# ⑩三陸沿岸道路 普代～久慈間 ルート及び出入口の位置(1/3)

# ⑪三陸沿岸道路 侍浜～階上間 さむらいはま～はしかみ ルート及び出入口の位置(1/3)

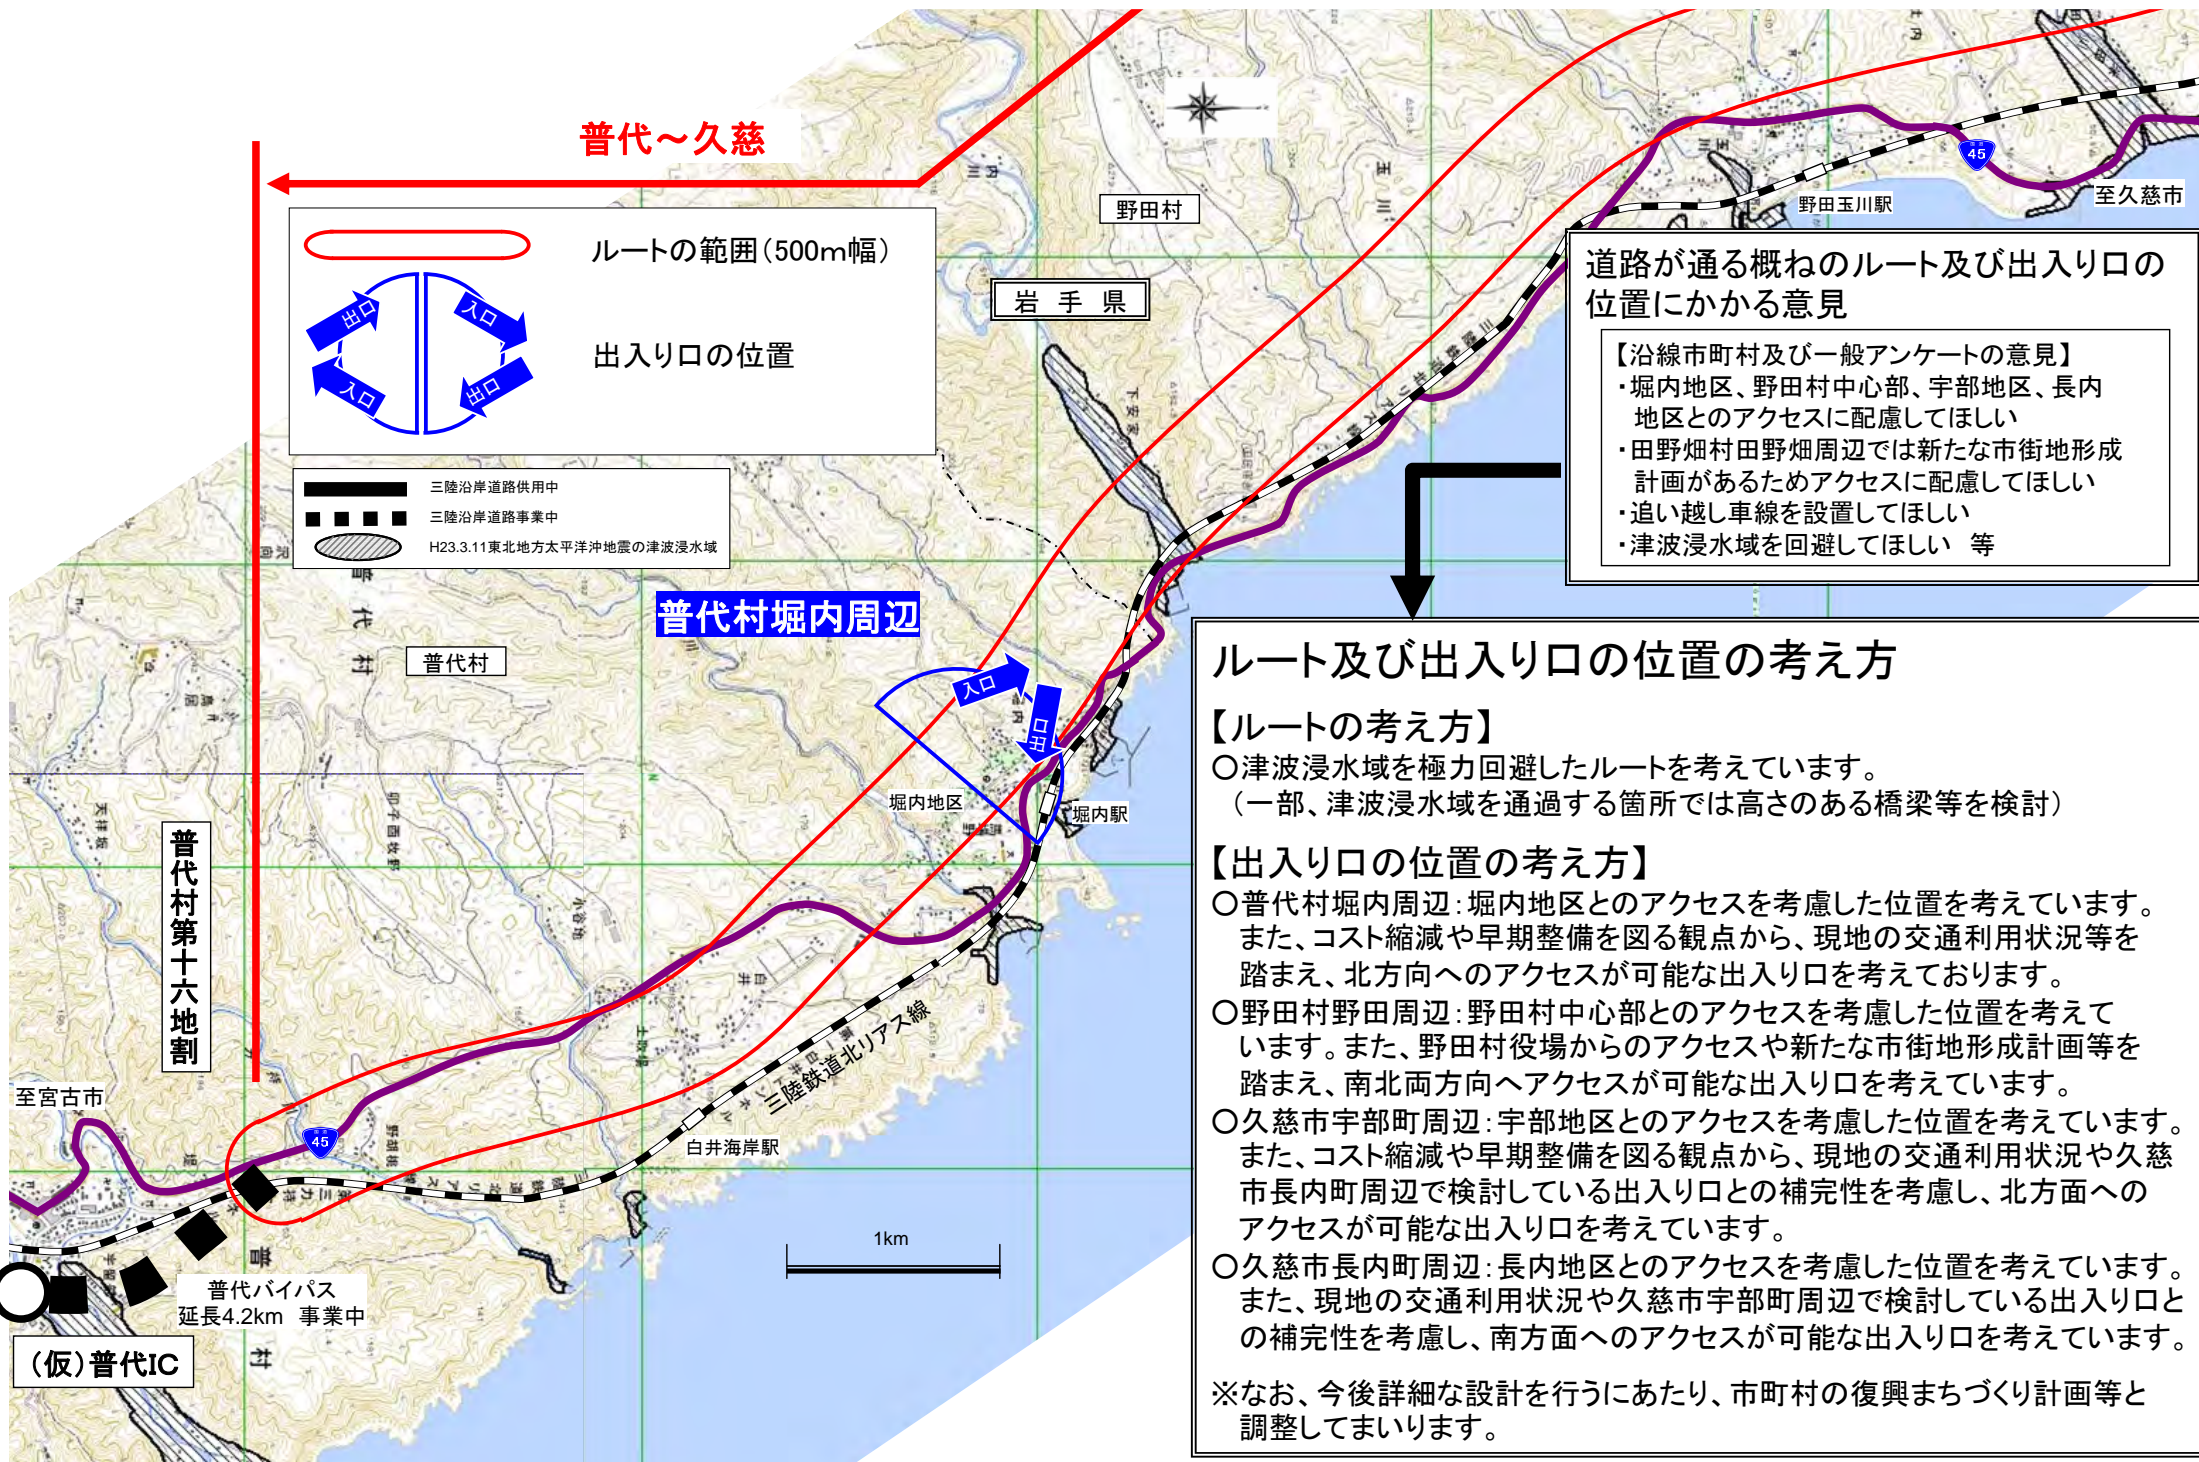
- 【沿線市町村及び一般アンケートの意見】
- ・堀内地区、野田村中心部、宇部地区、長内地区とのアクセスに配慮してほしい
  - ・田野畑村田野畑周辺では新たな市街地形成計画があるためアクセスに配慮してほしい
  - ・追い越し車線を設置してほしい
  - ・津波浸水域を回避してほしい 等

- 【ルートの考え方】
- 津波浸水域を極力回避したルートを考えています。(一部、津波浸水域を通過する箇所では高さのある橋梁等を検討)
- 【出入口の位置の考え方】
- 普代村堀内周辺:堀内地区とのアクセスを考慮した位置を考えています。また、コスト縮減や早期整備を図る観点から、現地の交通利用状況等を踏まえ、北方向へのアクセスが可能な出入口を考えております。
  - 野田村野田周辺:野田村中心部とのアクセスを考慮した位置を考えています。また、野田村役場からのアクセスや新たな市街地形成計画等を踏まえ、南北両方向へアクセスが可能な出入口を考えています。
  - 久慈市宇部町周辺:宇部地区とのアクセスを考慮した位置を考えています。また、コスト縮減や早期整備を図る観点から、現地の交通利用状況や久慈市長内町周辺で検討している出入口との補完性を考慮し、北方面へのアクセスが可能な出入口を考えています。
  - 久慈市長内町周辺:長内地区とのアクセスを考慮した位置を考えています。また、現地の交通利用状況や久慈市宇部町周辺で検討している出入口との補完性を考慮し、南方面へのアクセスが可能な出入口を考えています。

※なお、今後詳細な設計を行うにあたり、市町村の復興まちづくり計画等と調整してまいります。

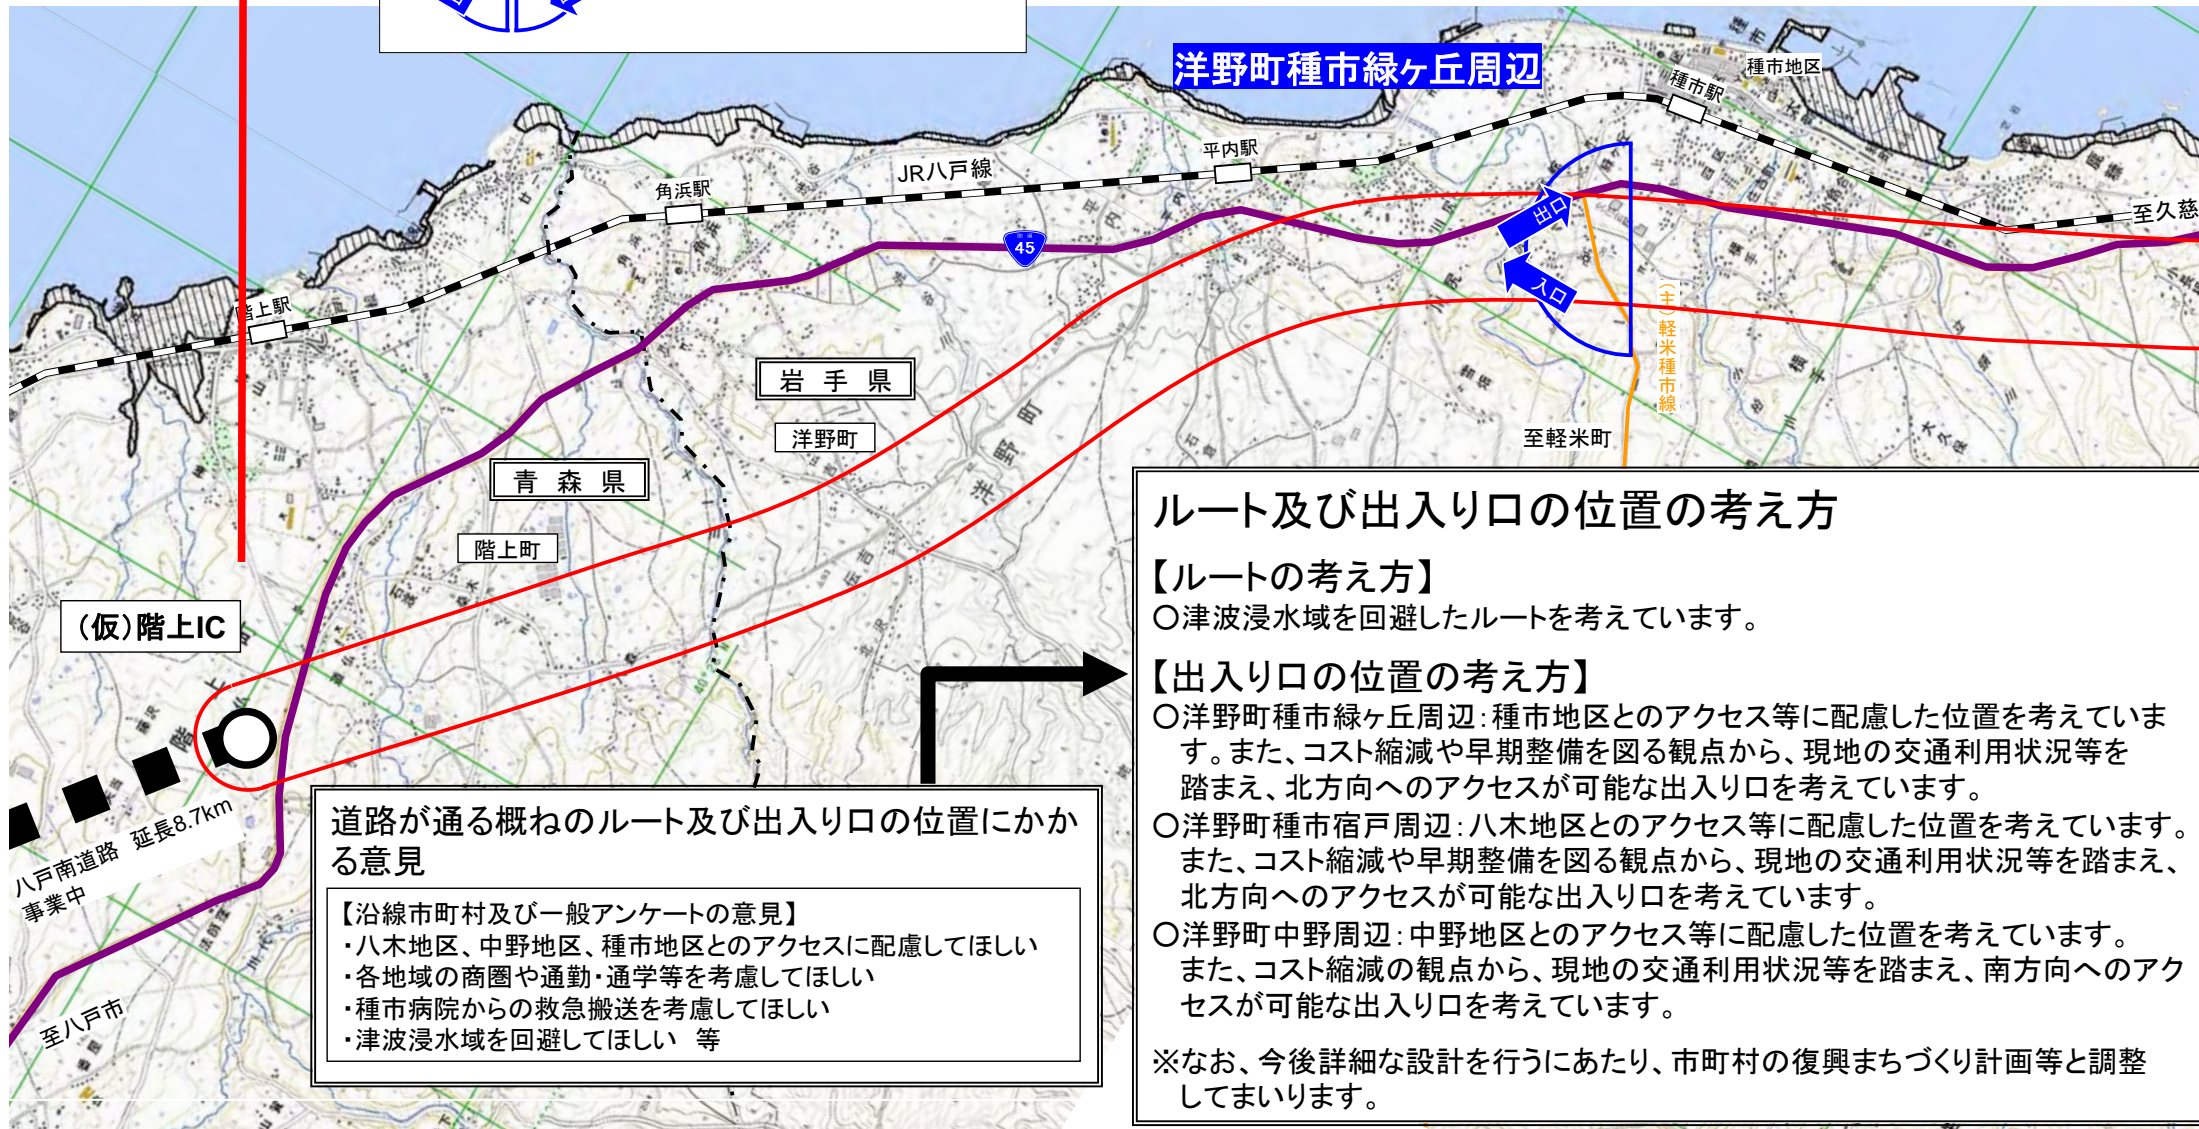
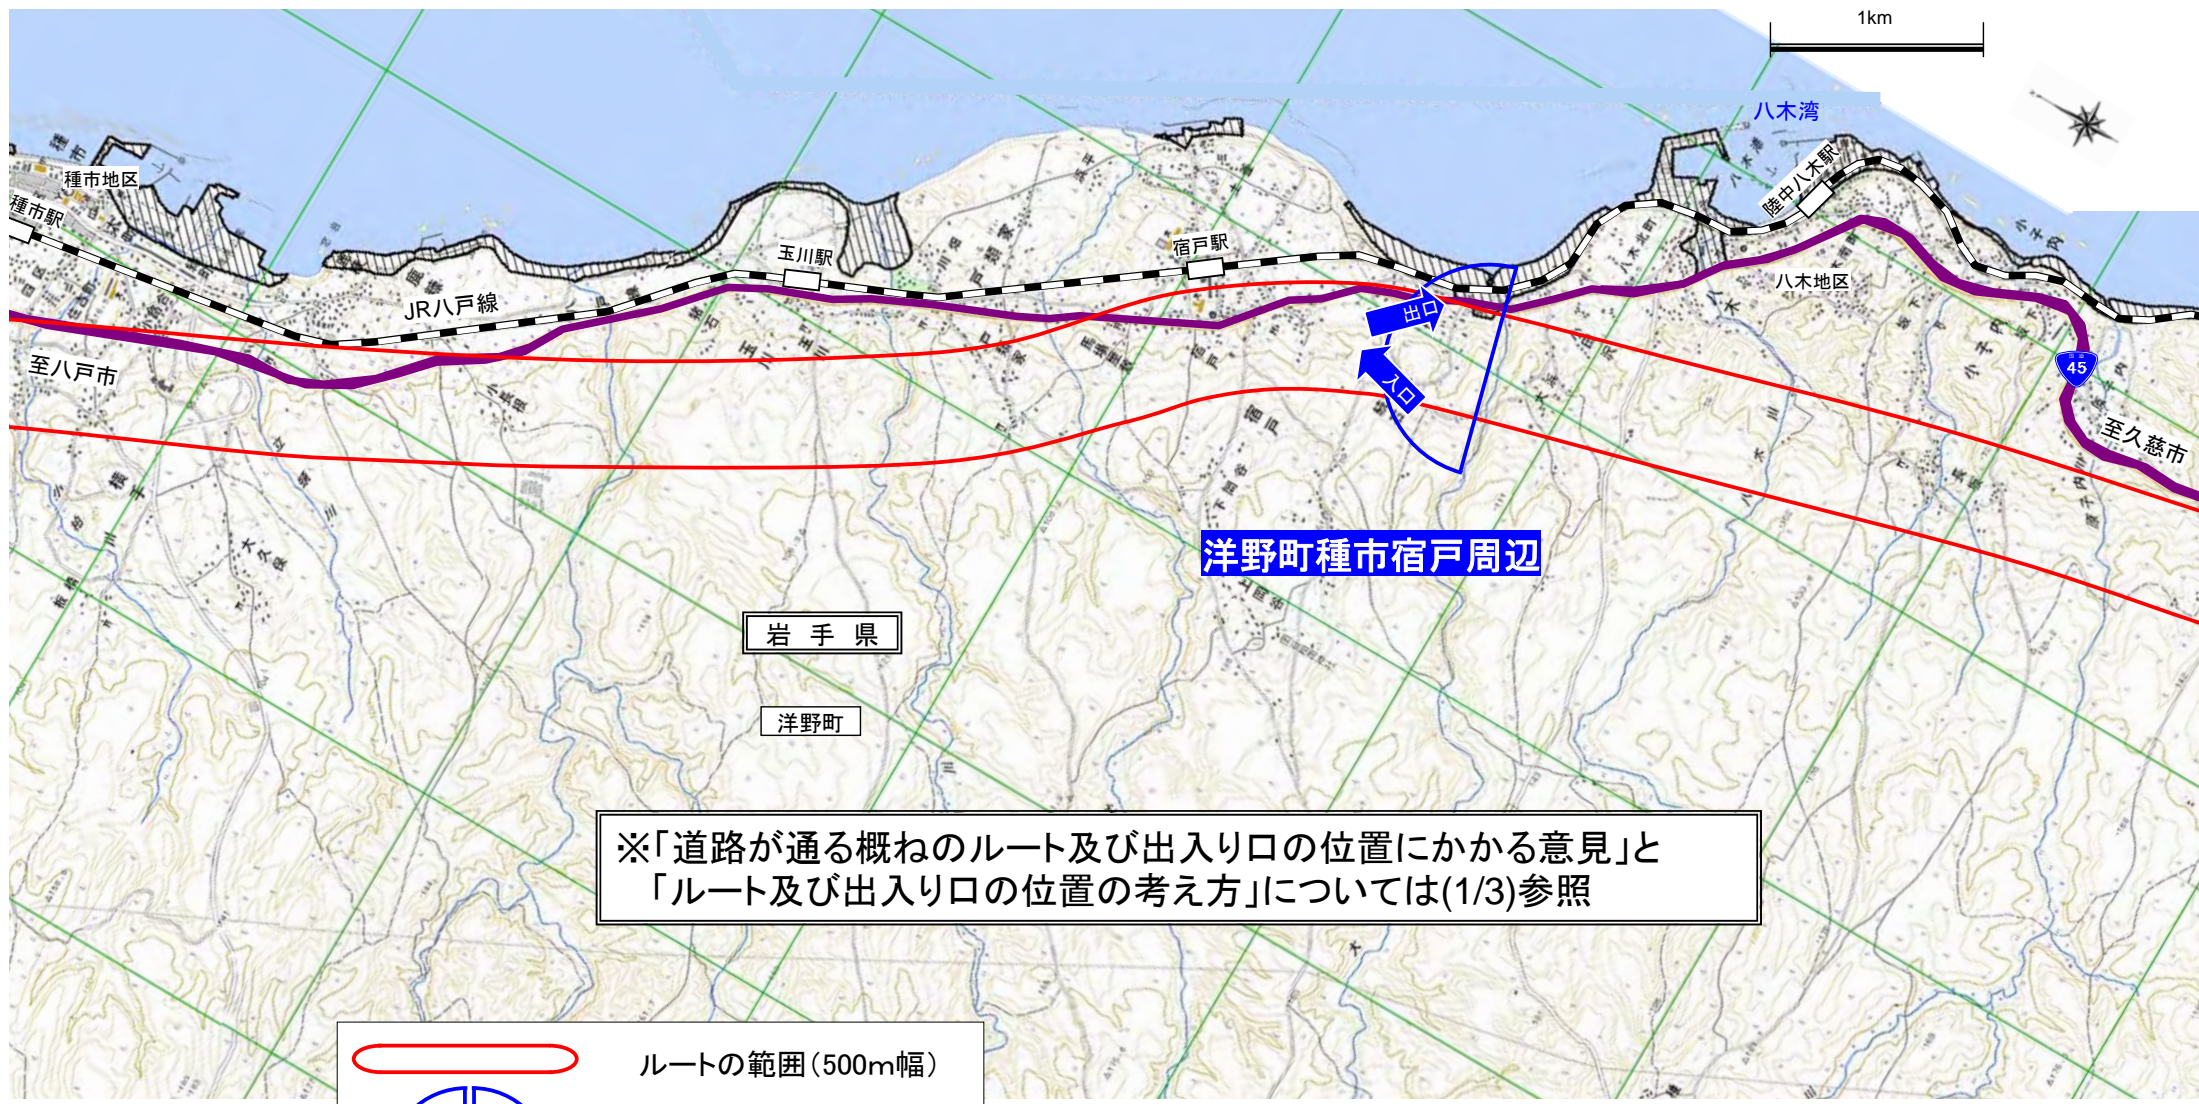
**【沿線市町村及び一般アンケートの意見】**  
・八木地区、中野地区、種市地区とのアクセスに配慮してほしい  
・各地域の商圈や通勤・通学等を考慮してほしい  
・種市病院からの救急搬送を考慮してほしい  
・津波浸水域を回避してほしい 等

**【ルートの考え方】**  
○津波浸水域を回避したルートを考えています。

**【出入口の位置の考え方】**  
○洋野町種市緑ヶ丘周辺: 種市地区とのアクセス等に配慮した位置を考えています。また、コスト縮減や早期整備を図る観点から、現地の交通利用状況等を踏まえ、北方向へのアクセスが可能な出入口を考えています。  
○洋野町種市宿戸周辺: 八木地区とのアクセス等に配慮した位置を考えています。また、コスト縮減や早期整備を図る観点から、現地の交通利用状況等を踏まえ、北方向へのアクセスが可能な出入口を考えています。  
○洋野町中野周辺: 中野地区とのアクセス等に配慮した位置を考えています。また、コスト縮減の観点から、現地の交通利用状況等を踏まえ、南方向へのアクセスが可能な出入口を考えています。

※なお、今後詳細な設計を行うにあたり、市町村の復興まちづくり計画等と調整してまいります。
